Krycí list ZBV

VZ-467/17 III/2384 Kladno, oprava silnice

Změnový list

Změnový list

Předmět : “ **zlepšení zemní pláně ve 4.etapě -zaměření a výpočet plochy**

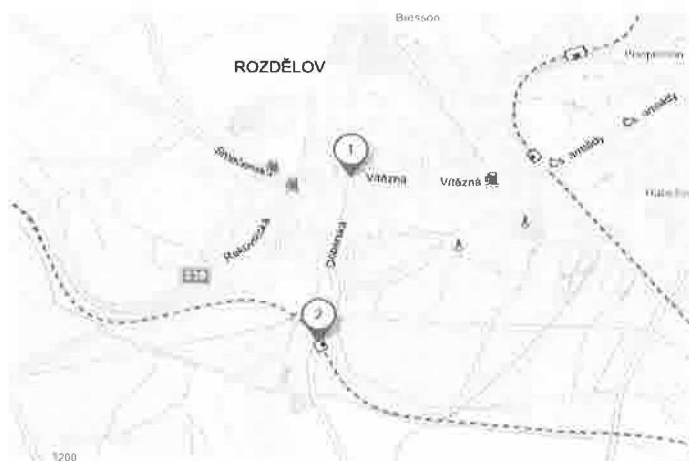
Byl proveden výpočet plochy na provedení zaměření „zlepšení zemní pláň ve 4. etapě“

Výsledná plocha je **1935 m²**
